新竹縣政府工程查核代表照片表

工程名稱：湖口鄉北勢溪公園護欄及整體環境改善工程

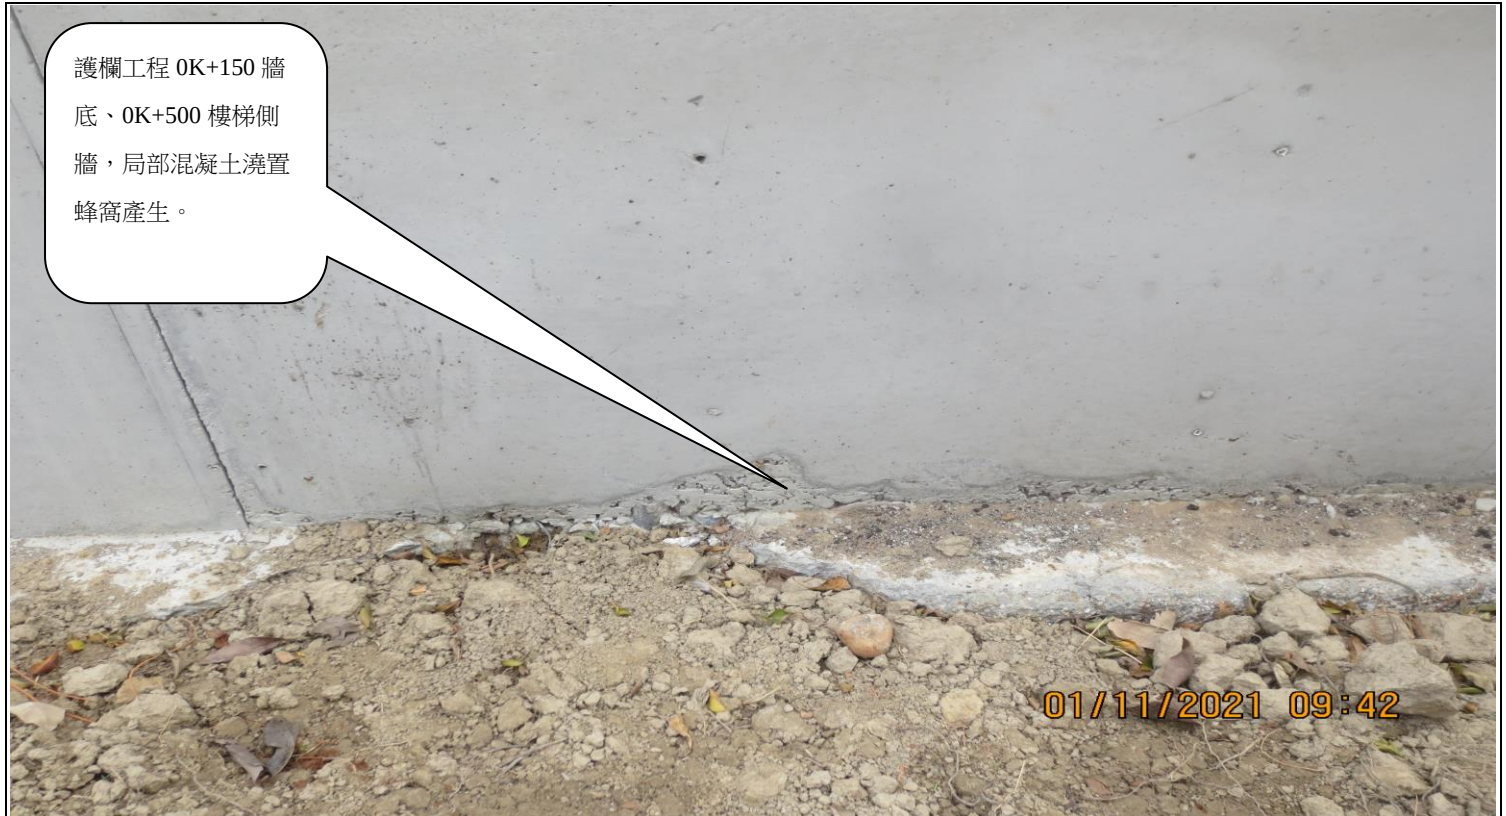
護欄工程 0K+150 牆底、0K+500 樓梯側牆，局部混凝土澆置蜂窩產生。

護欄工程 0K+150 牆底、0K+500 樓梯側牆，局部混凝土澆置蜂窩產生。
